INSTITUT
DE RADIOPROTECTION
ET DE SÛRETÉ NUCLÉAIRE

Examen de la méthode d'analyse coût-bénéfice pour la sûreté

RAPPORT DSR N° 157

Réunion du Groupe Permanent chargé des Réacteurs nucléaires du 5 juillet 2007

Figure 4 - 1 Dispersion des coûts directs d'implantation

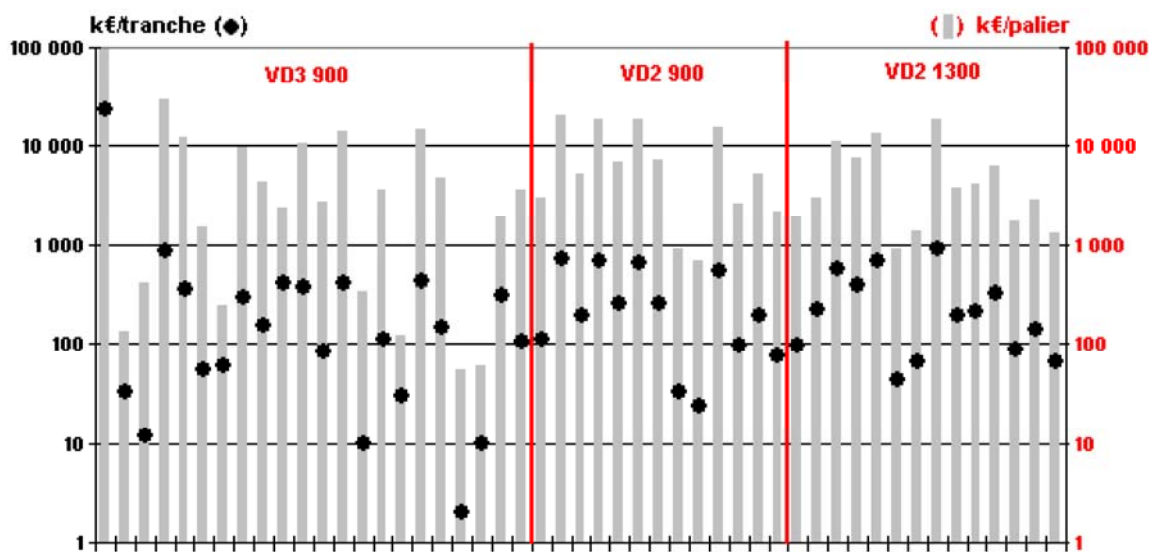
La Figure 4 - 1 montre que, d'une manière générale, le coût direct d'implantation d'une modification par tranche se situe dans un intervalle de 2 décades centré sur un coût moyen de l'ordre de 250 k€. Il en est de même pour les coûts directs d'implantation de chaque modification sur le palier concerné (*coût d'implantation par tranche X nombre de tranches*) qui couvrent, au sein de chaque lot, environ 2 décades. Ce dernier paramètre est toutefois moins représentatif, puisque directement proportionnel au nombre de tranches concernées.

Figure 4 - 3 Incidence de l'incertitude affectant le gain en Kd sur l'IES

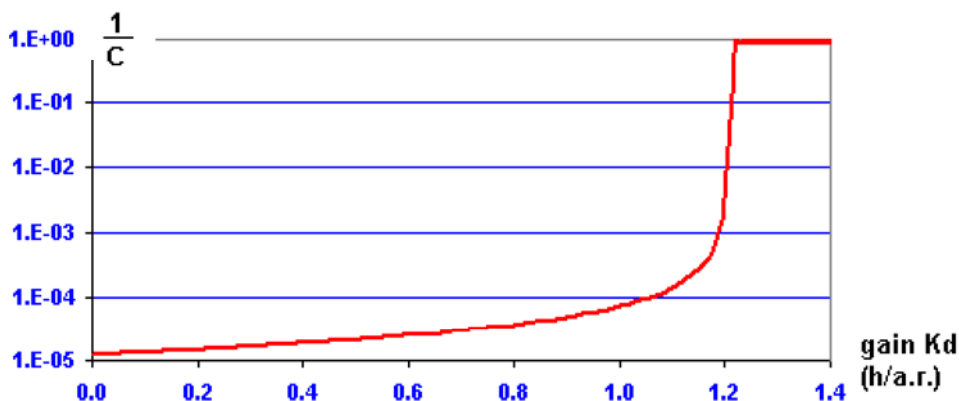
La Figure 4 - 3 illustre pour cette modification, à travers le rapport $[1/C]$, l'incidence sur l'IES de l'incertitude affectant l'évaluation du gain horaire de disponibilité :

Figure 5 - 9 Progression du bénéfice cumulé (en % du bénéfice total possible) en fonction du coût cumulé, d'une part en prenant les modifications dans l'ordre de leur IES décroissant, d'autre part en recourant à un algorithme d'optimisation (lot VD3 900, hors coût <0)

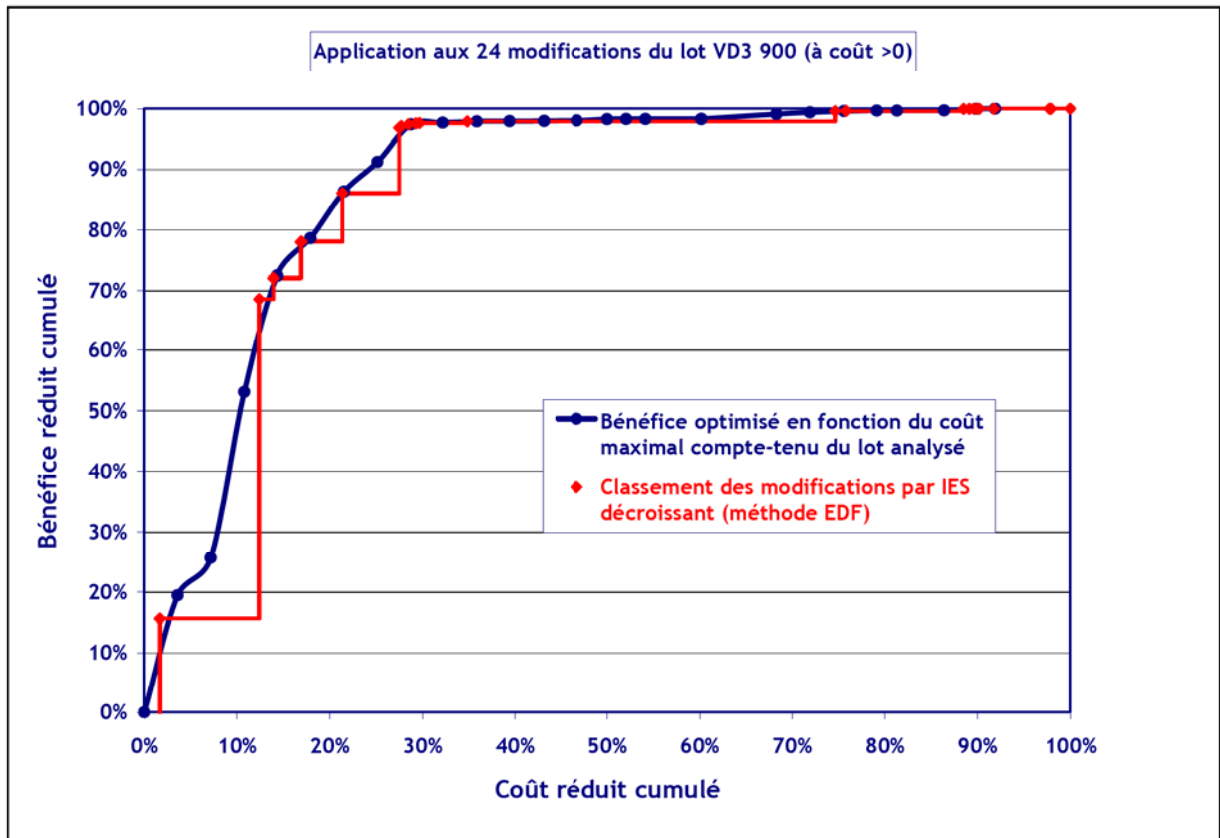
Ainsi qu'illustré sur la Figure 5 - 9, l'IRSN a vérifié, grâce à un algorithme numérique, que l'objectif d'optimisation est vérifié par application de la méthode proposée par Électricité de France pour les 24 modifications du lot VD3 900 dont le coût est positif (la modification PMC a donc été exclue).

Figure 5 - 15 Bénéfice sûreté par tranche en fonction du ratio IES pour chacun des lots d'application ; les modifications à coût négatif ne sont plus considérées

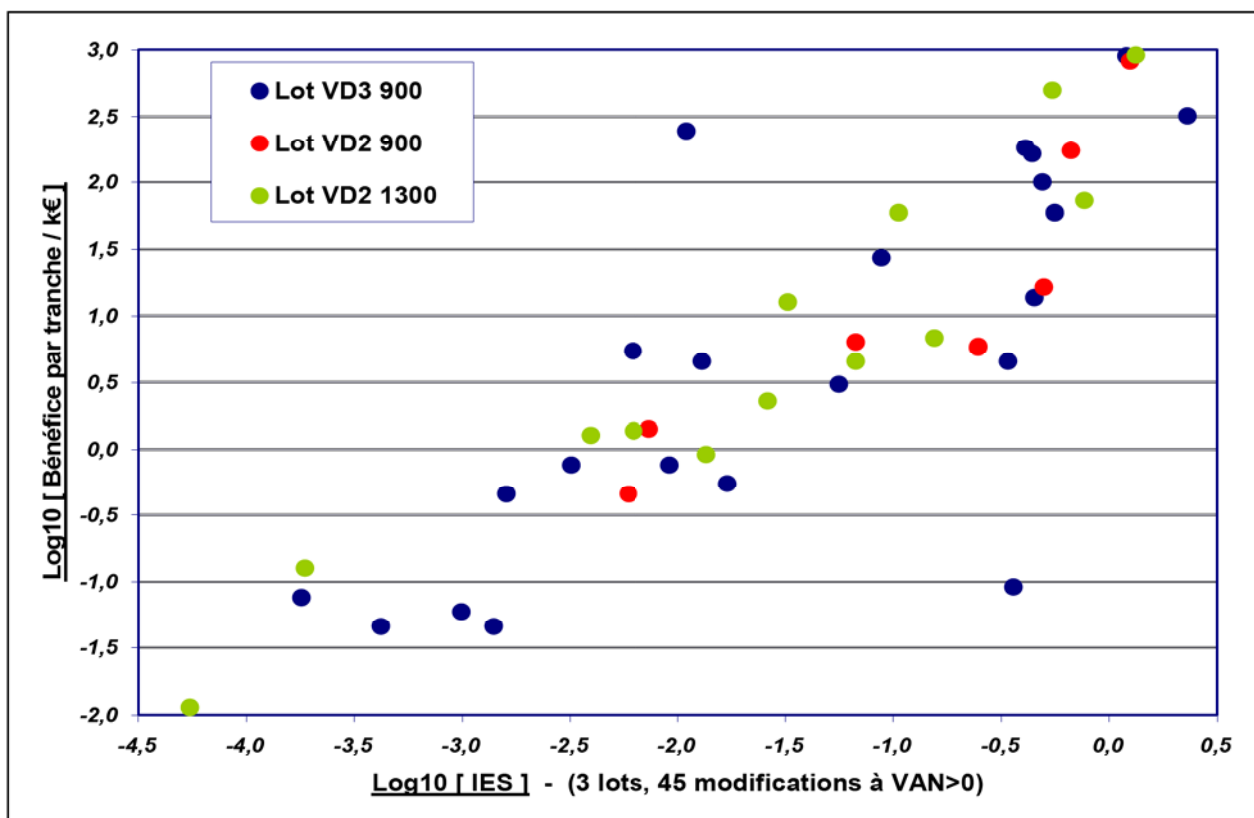
L'IRSN souligne, sur la Figure 5 - 15, que les différentes modifications réalisées lors des lots VD2 900, VD2 1300 et VD3 900 affichent dans l'ensemble des valeurs d'IES (en abscisse sur cette figure) plutôt significatives. Ceci tend à confirmer *a posteriori* la pertinence des modifications retenues.

La Figure 5 - 15 montre alors le nuage de points obtenu. Sur cette dernière figure, les différents lots sont identifiés. Il n'y a pas de différence de répartition significative entre les lots.

Figure 5 - 16 Bénéfice vs IES (échelle Log-Log) - Tracé d'une bande de fluctuation à bords parallèles pour toutes les modifications à coût positif

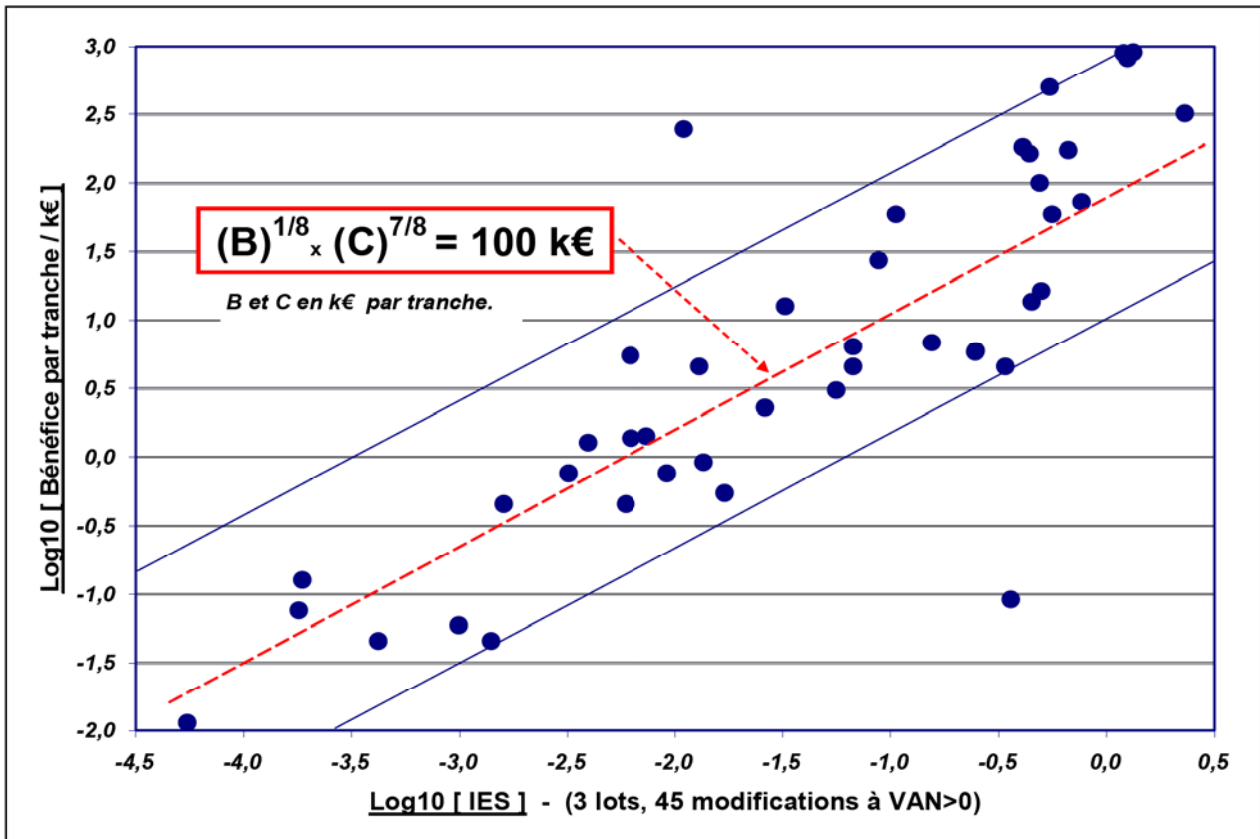
Ainsi, sur la Figure 5 - 16, le nuage de points formé par l'ensemble des modifications (hors points singuliers, considérés au paragraphe suivant) a été délimité de la façon la plus simple, par une bande ascendante à bords parallèles.

Figure 5 - 17 Distinction des différentes catégories de modifications - Tracé de deux bandes de fluctuation de largeur croissante : l'une basée sur l'ensemble des modifications (trait continu gris), l'autre sur les seules modifications de sûreté, hors radioprotection (trait en pointillés rouges)

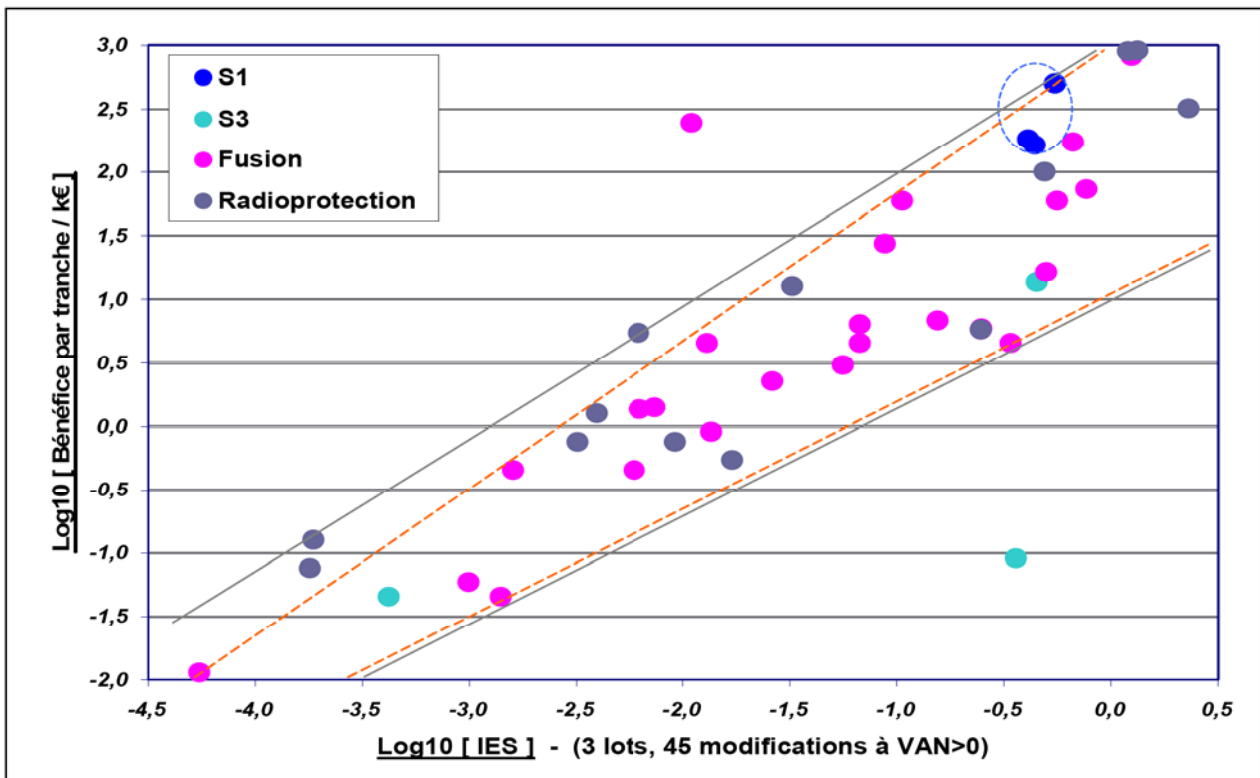
Sur la Figure 5 - 17, les bords de la bande de fluctuation ont été ajustés sur les points du nuage, de deux manières différentes :

- dans un premier temps, a été délimitée, en traits pleins, une bande dont le bord supérieur s'appuie sur les points supérieurs du nuage (et n'est plus tracé parallèlement au bord inférieur comme sur la Figure 5 - 18). Il est à noter que tous ces points correspondent à des modifications de type « radioprotection » ;
- dans un second temps, compte tenu du fait que l'instruction a conduit à privilégier un traitement séparé des modifications d'impact dosimétrique (voir le chapitre 4), il est apparu préférable de définir le bord supérieur de la bande (en traits pointillés) en s'appuyant uniquement sur les modifications de type « sûreté ». En pratique, cette construction s'appuie sur les modifications de type « Fusion ».

On notera au passage, sur la Figure 5 - 17, que les quelques modifications de type « S1 » sont regroupées.

Figure 5 - 18 Bénéfice vs IES (échelle Log-Log) - Modifications à coût positif - Identification de deux modifications à l'écart du nuage de point

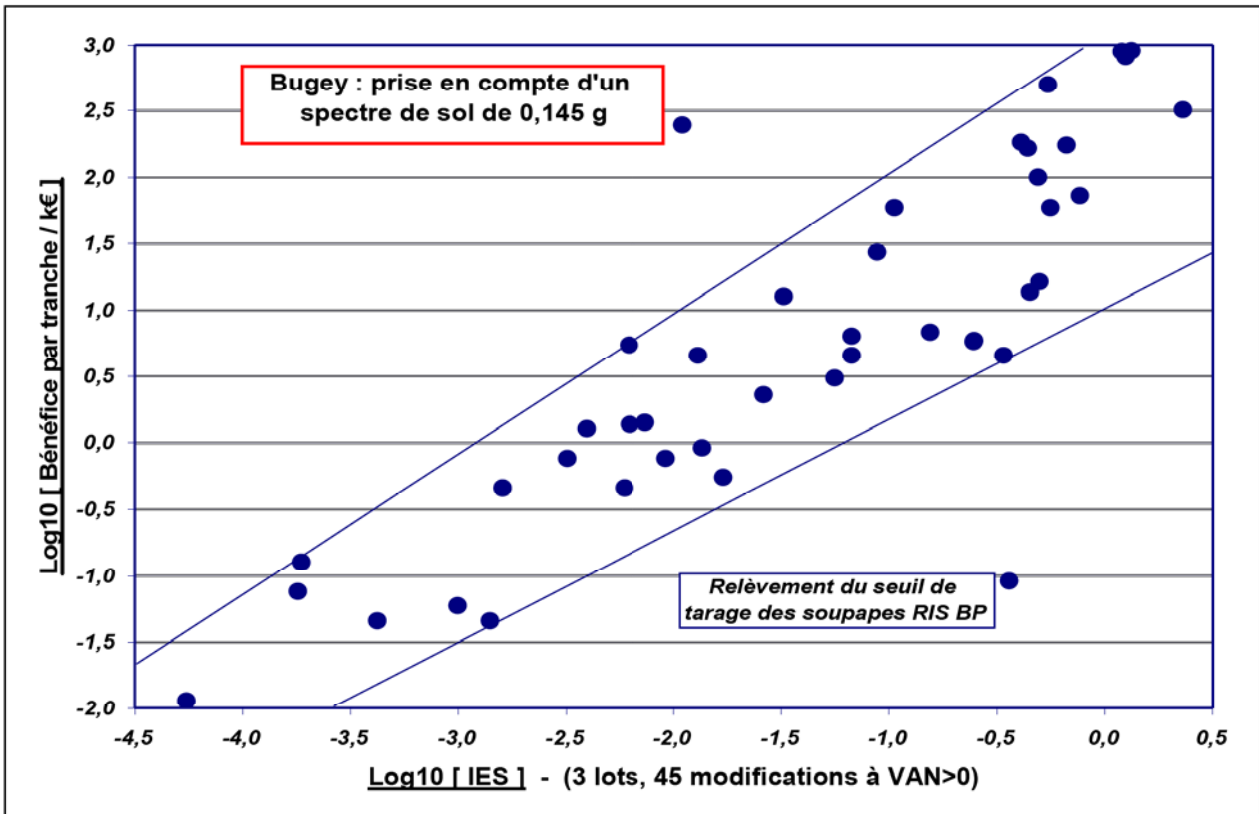
Sur les diagrammes précédents (qui englobent les données des 3 lots d'application), comme sur la Figure 5 - 18, deux modifications sortent nettement du nuage de points délimité. Il s'agit de deux modifications du lot VD3 900.

Figure 5 - 19 Coût par tranche des modifications à coût positif vs IES (échelle Log-Log) - Mise en évidence de la singularité de la réévaluation sismique du Bugey

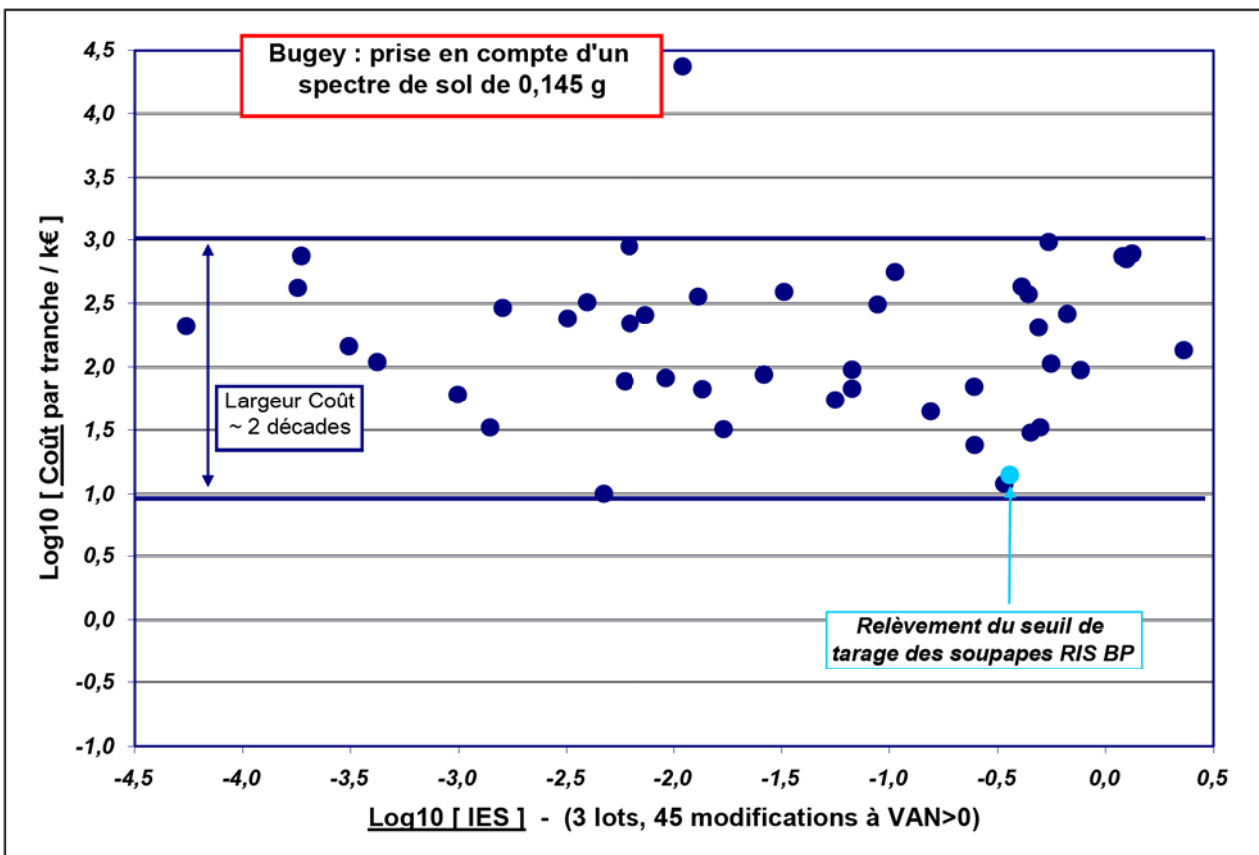
Sur la Figure 5 - 19, est porté cette fois le *coût par tranche* en fonction de l'IES. Toutes les valeurs, y compris cette modification particulière, se regroupent alors dans une bande de fluctuation commune, hormis la seconde modification, évoquée ci-dessous, qui apparaît quant à elle véritablement singulière.

Figure 5 - 20 Bénéfice sûreté estimé par tranche en fonction du ratio IES - Positionnement de la « bande d'indécision » définie par EDF ($10^{-2} < IES < 10^{-1}$)

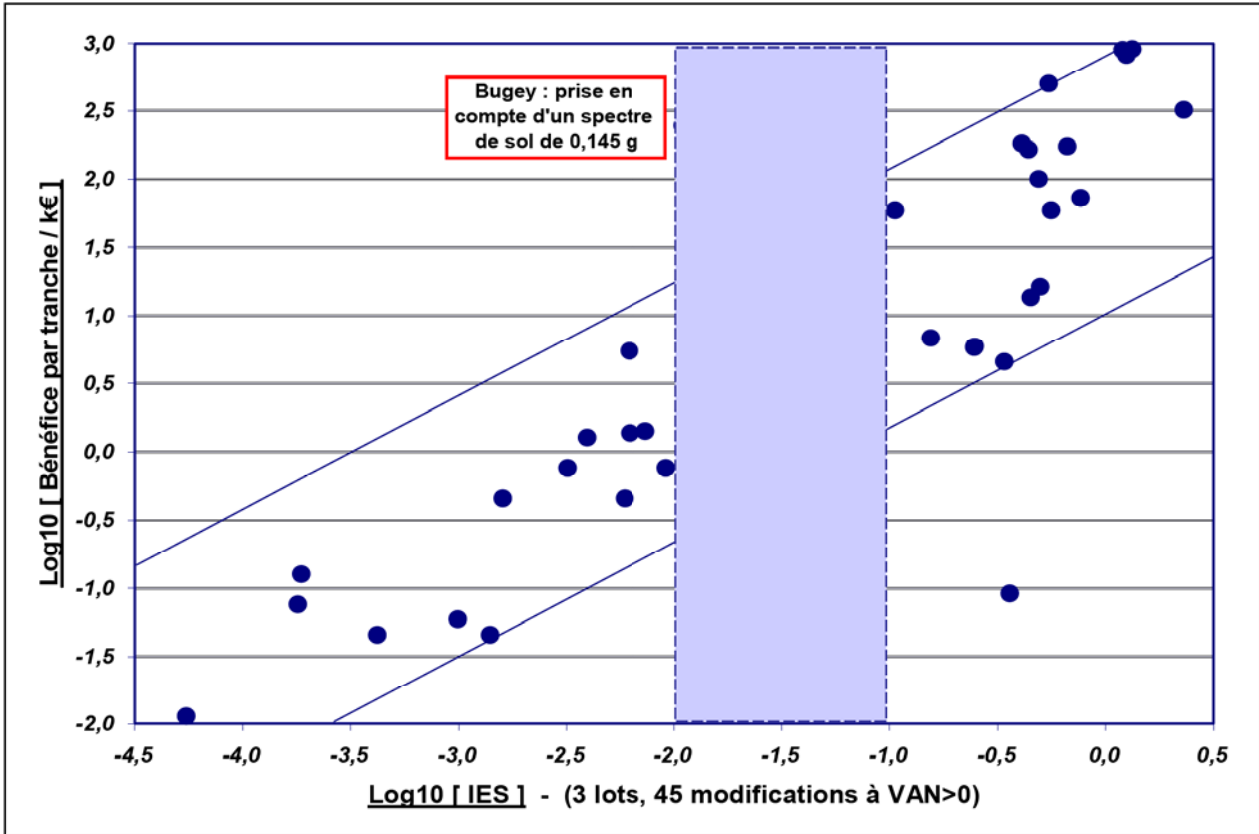
Alors que cette modification se situe sur la borne basse de la zone d'indétermination définie par Électricité de France ($IES=10^{-2}$ - voir la Figure 5 - 20), son bénéfice est du même ordre de grandeur que les modifications situées au-delà de cette zone d'indétermination ($IES > 10^{-1}$).

Figure 5 - 21 Bénéfice sûreté estimé sur l'ensemble du parc en fonction du ratio IES - Positionnement de la « bande d'indécision » définie par EDF ($10^{-2} < IES < 10^{-1}$)

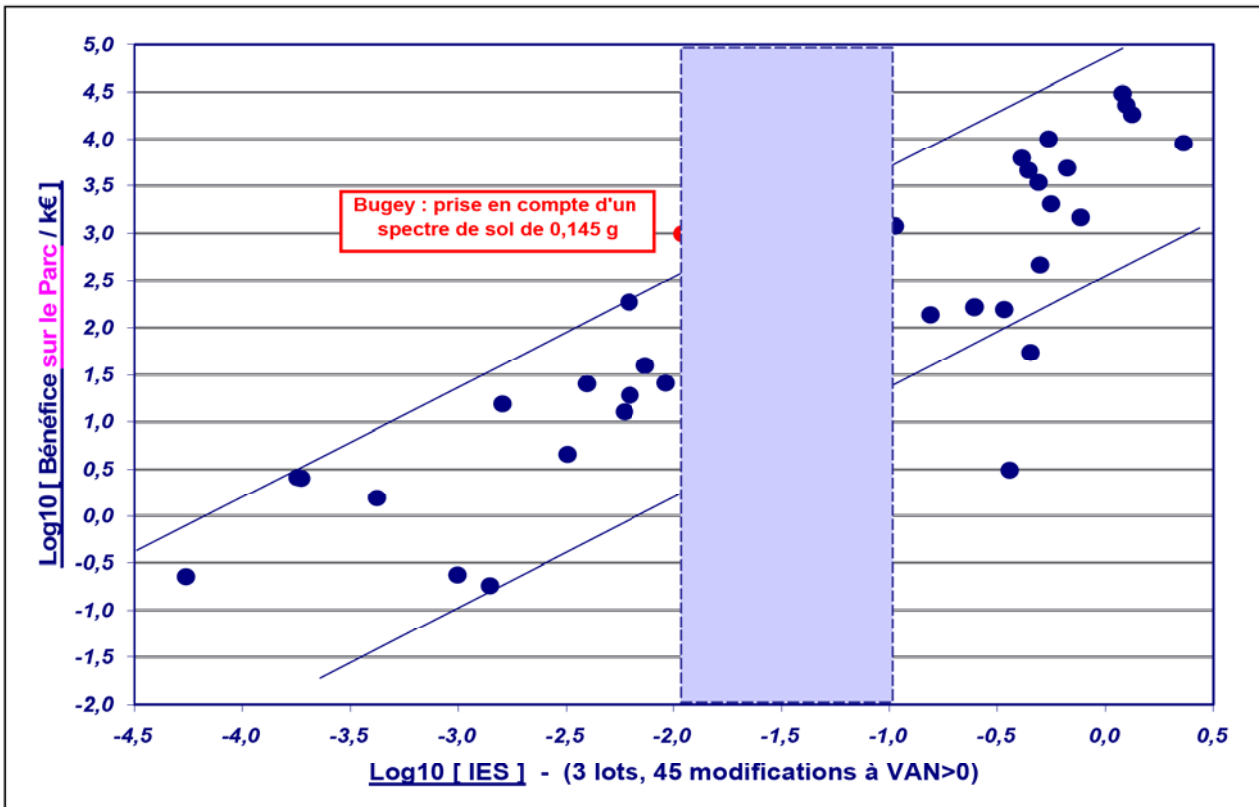
Même en considérant le bénéfice sûreté pour tout le parc Électricité de France, plutôt que le bénéfice par tranche, la singularité de cette modification dans l'application de la méthode coût-bénéfice perdure (voir la Figure 5 - 21), même si elle est moins prononcée.
